## 原子炉冷却材再循環ポンプモーターケーシングの耐震安全性について

設備健全性、耐震安全性に関する小委員会で、原子炉冷却材再循環ポンプモーターケーシング（以下「RIP ケーシング」という。）の耐震安全性に関し、これまで議論されてきた内容を以下に整理しました。

図 1 : 軸圧縮応力の評価 (設備小委 16-5-2 p. 6)

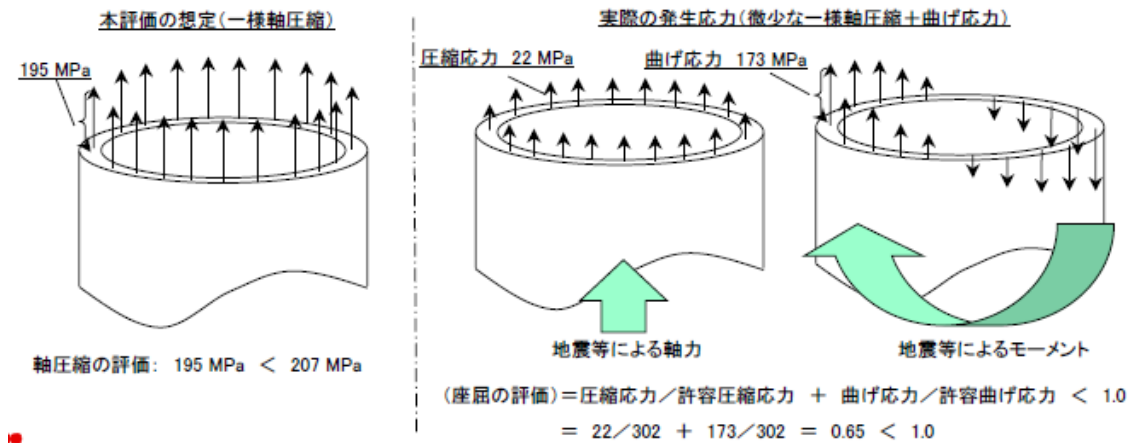
- ・ 本小委員会では、基準地震動  $S_s$  に対する RIP ケーシングの軸圧縮応力（報告書記載値：減衰定数 1%、195MPa。以下「報告値」という。）は、許容基準値を下回っているものの、その差が小さいことから、耐震強化工事が必要ではないかとの意見がありました。
- ・ 東京電力から、以下の理由から耐震強化工事は不要であるとの説明がありました。
  - ① 今回の報告値は、より安全側の評価となるように、曲げ応力の最大値（絶対値）を一様な軸圧縮応力とみなして、圧縮応力に加算している（図 1）。
  - ② 許容基準値も安全側の評価となるよう余裕が見込まれている。

- ① 荷重条件を考慮した各部位に発生する応力は、評価基準値を下回っている (図2)。
    - ② 実際の曲げ荷重による座屈を評価しても、許容基準値を満足する (図1右下の式)。
  - 2)について

図 2 : RIP ケーシング一次応力評価 (設備小委 17-2-1 p. 5)

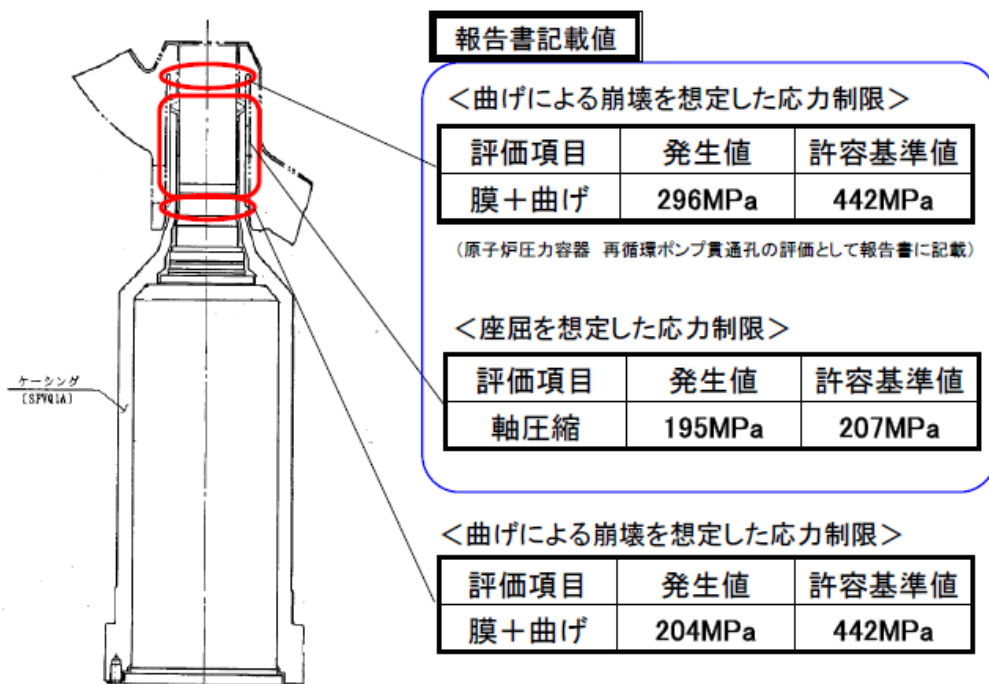
- 委員から、以下の2点について、質問がありました。
  - 1) 報告値の算出式は、実際に当該設備にどのような荷重がかかるかを想定し、評価を行っているのか。
  - 2) 減衰定数に工事計画認可申請時の3%より厳しい1%を採用しているのは何故か。
- 東京電力からの説明は、以下のとおり説明がありました。
  - 1)について

実際にどのような荷重がかかるのかを想定した上での評価を行っており、

図3：RIP構造図（設備小委19-2-1 p.6）

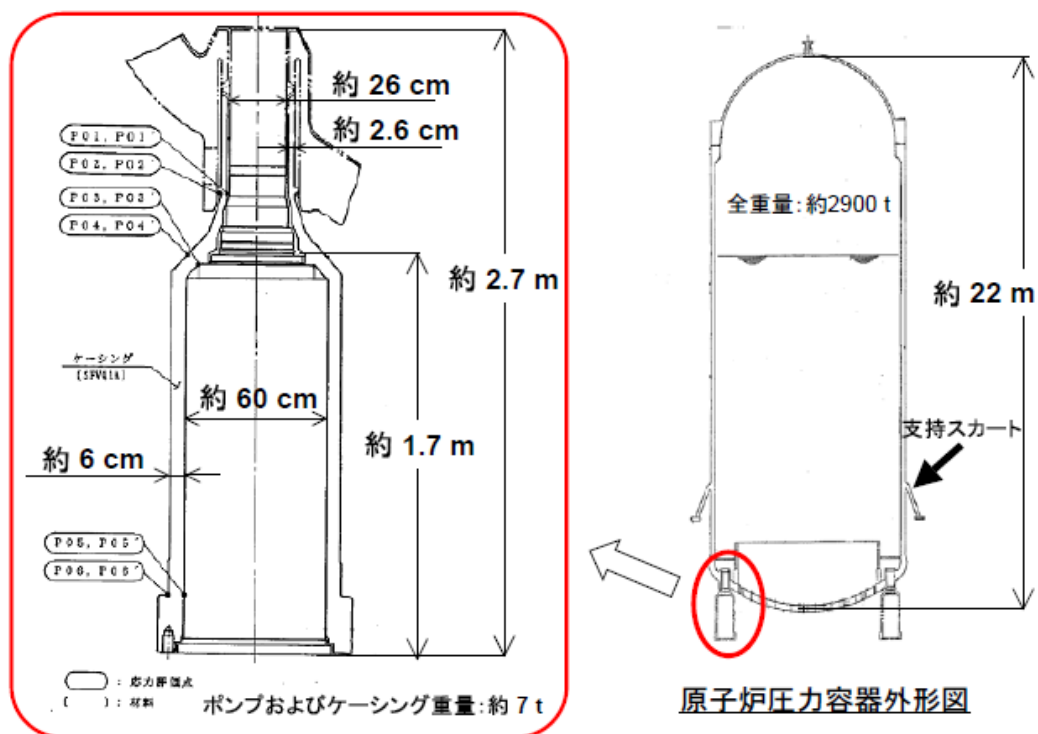
- 委員から、配管等において、発生応力値が許容基準値を下回った場合でも、耐震強化工事を行っているので、当該機器についても、工事が必要ではないかとの意見がありました。
- 本小委員会では、当該機器の取付状態（図3）を考えれば、報告値の様な軸圧縮応力がかかることは現実的ではなく、かなりの余裕が見込まれていること等や、曲げ応力が許容基準値を下回っていること、評価基準値そのものにもかなりの余裕が見込まれ

ていることから、評価基準値を下回れば、耐震強化工事は必要ないとの意見がありました。
